## リサイクル燃料備蓄センター使用済燃料貯蔵施設保安規定の構成と記載について

令和5年6月15日実施の保安規定変更認可申請に係るヒアリングにおいて議論させていただいたが、以下に示すとおり、リサイクル燃料備蓄センターの施設の特徴を踏まえて保安規定の構成と記載を修正する。

図 保安規定 第5章、第6章の構成修正内容

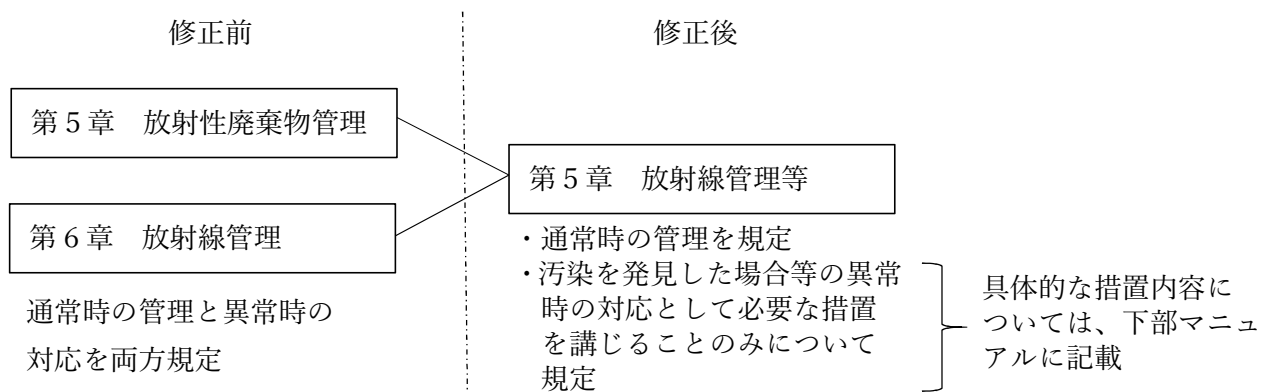
上記を踏まえ、「第5章 放射性廃棄物管理」と「第6章 放射線管理」の構成を以下のように修正する。

- ・「第5章 放射性廃棄物管理」と「第6章 放射線管理」を統合し、「第5章 放射線管理等」とする。放射性廃棄物管理は「等」に含める。(保安規定 第5章、第6章の構成修正内容につ

いては下図参照)

- 通常時の放射線管理について保安規定条文に規定する。放射性廃棄物管理については通常時の管理として「放射性廃棄物でない廃棄物」のみ規定する。
- 汚染を発見した場合等の異常が発生した場合には、必要な措置を講じることを保安規定条文に規定し、具体的な措置内容については下部QMSマニュアルに記載する。
- 放射性廃棄物が発生した場合の措置について、ドラム缶に封入し廃棄物貯蔵室に保管することを保安規定で規定し、具体的な措置内容については下部QMSマニュアルにて記載する。
